「放射性物質測定調査委託費（東京電力株式会社福島第一原子力発電所事故に伴う放射性物質の分布データの集約）事業」の令和2年度～令和5年度のデータの訂正について

令和8年3月13日

原子力規制庁

放射性物質測定調査委託費及び原子力施設等防災対策等委託費（東京電力株式会社福島第一原子力発電所事故に伴う放射性物質の分布データの集約）事業成果報告書の一部修正について（正誤表）

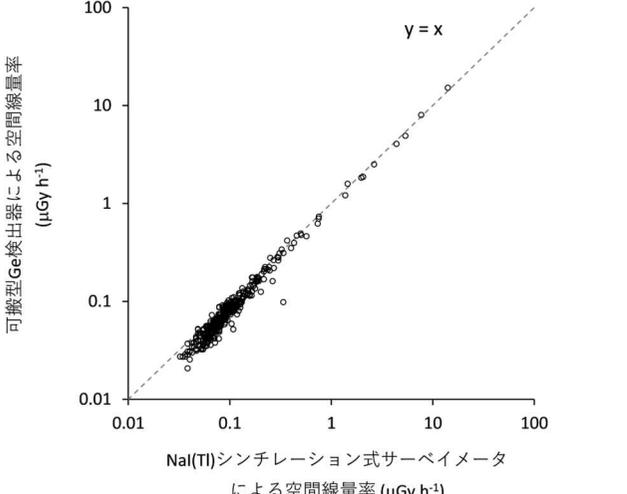
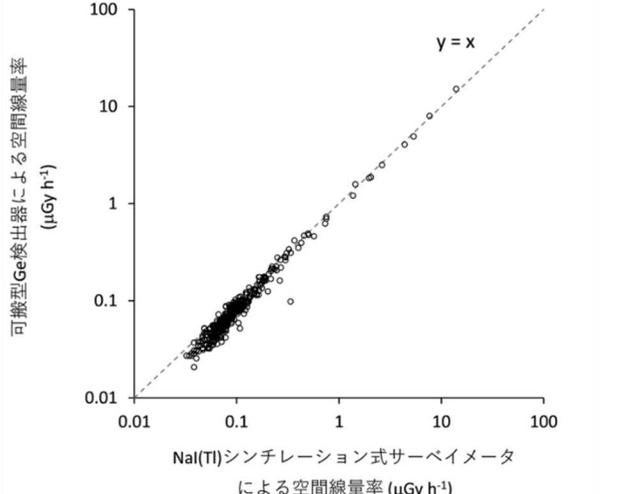
年度	修正箇所	誤	正	備考
令和2年度	図 4-13			データ点は重なり合っており、訂正前後の違いは視認できない。
令和3年度	図 4-10			黒丸囲み部分にあるデータ点の移動が視認できる。

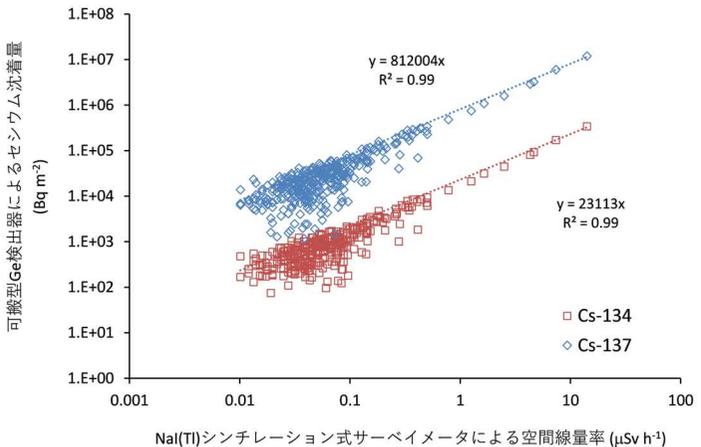
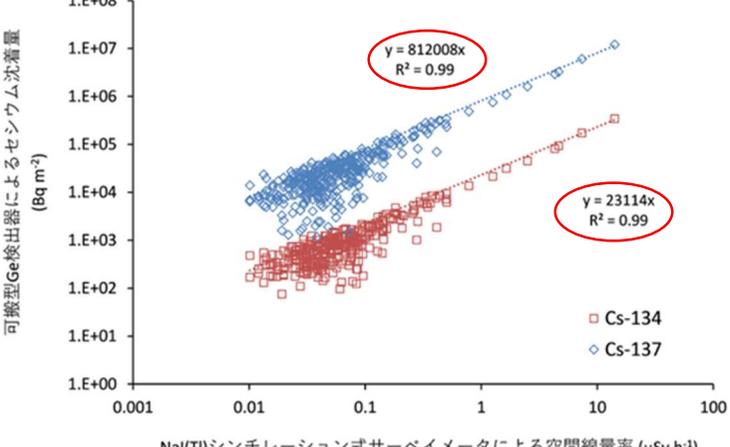
年度	修正箇所	誤	正	備考
令和4年度	4.2.3 項の本文中 P56、8～9 行目	<ul style="list-style-type: none"> <li>セシウム 134 : <math>y=23113x</math></li> <li>セシウム 137 : <math>y=812004x</math></li> </ul>	<ul style="list-style-type: none"> <li>セシウム 134 : <math>y=23114x</math></li> <li>セシウム 137 : <math>y=812008x</math></li> </ul>	下線部
	図 4-10			<p>赤丸囲み部分の相関式について、係数の修正が必要となる。</p> <p>一方、訂正のあったデータ点は重なり合っているため、訂正前後の違いは視認できない。</p>

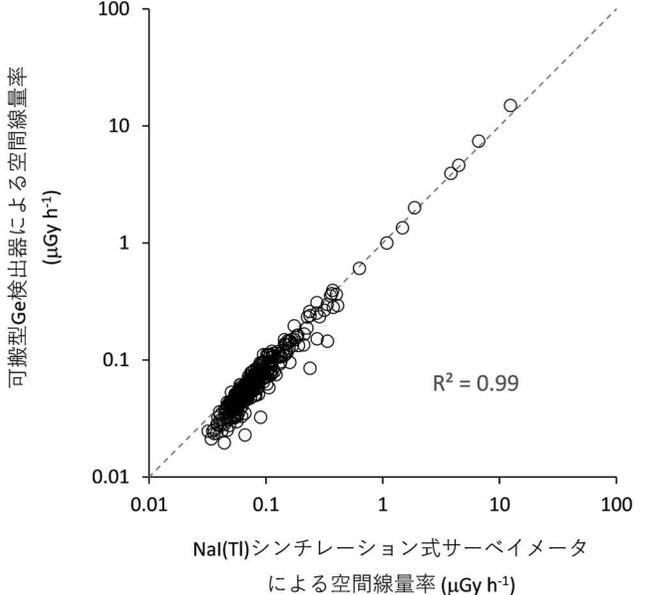
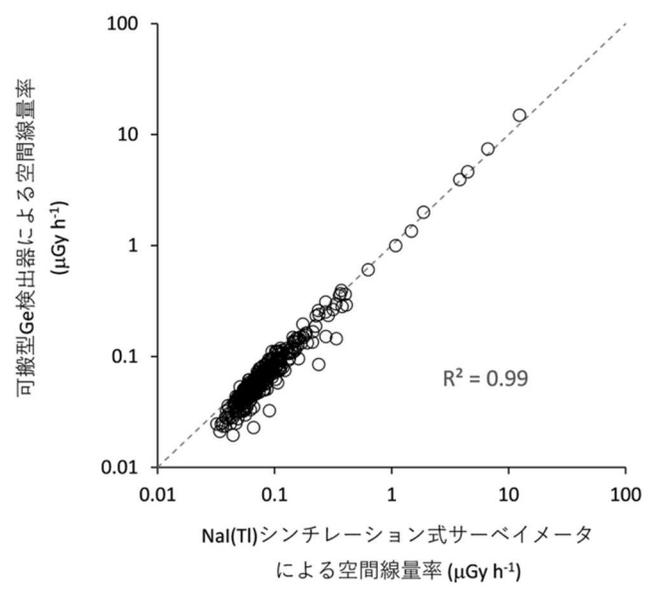
年度	修正箇所	誤	正	備考
令和5 年度	図 4-8	 <p>可搬型Ge検出器による空間線量率 (<math>\mu\text{Gy h}^{-1}</math>)</p> <p><math>R^2 = 0.99</math></p> <p>NaI(Tl)シンチレーション式サーベイメータ による空間線量率 (<math>\mu\text{Gy h}^{-1}</math>)</p>	 <p>可搬型Ge検出器による空間線量率 (<math>\mu\text{Gy h}^{-1}</math>)</p> <p><math>R^2 = 0.99</math></p> <p>NaI(Tl)シンチレーション式サーベイメータ による空間線量率 (<math>\mu\text{Gy h}^{-1}</math>)</p>	データ点は 重なり合っ ており、訂正 前後の違い は視認でき ない。
